به اطلاع نمایندگی های مجاز ایران خودرو می رساند که اخیراً بعضی از خودرو های پژو ۴۰۷ تازه تحویل دارای ایراد فعال شدن آژیر دزدگیر - پس از چند دقیقه بعد از خاموش کردن و قفل نمودن خودرو - می باشند .

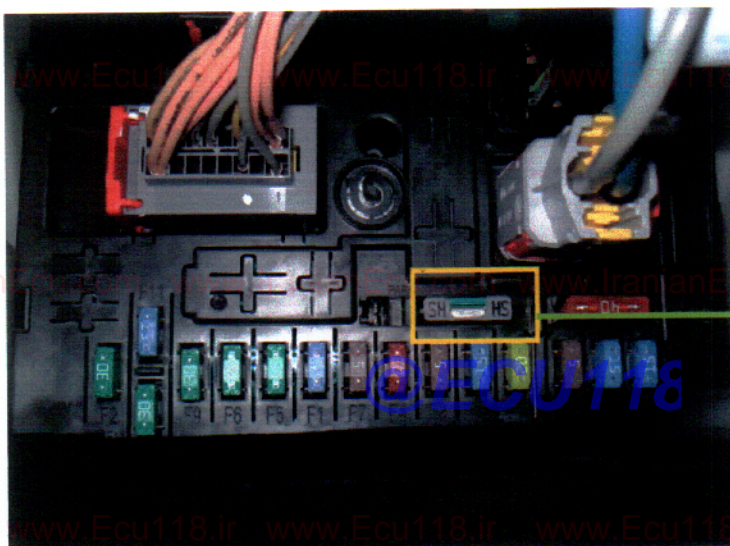
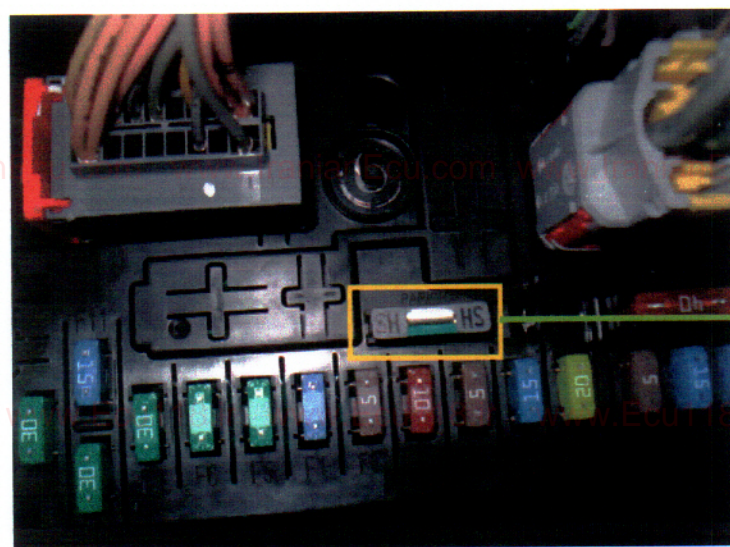
پس از بررسی مشخص گردید که فیوز شنت BSI در موقعیت اشتباه نصب شده است . برای رفع ایراد می بایست فیوز شنت را در موقعیت سمت راست نصب نمود .

نصب اشتباه شنت BSI
در سمت چپ

نصب صحیح شنت
در سمت راست
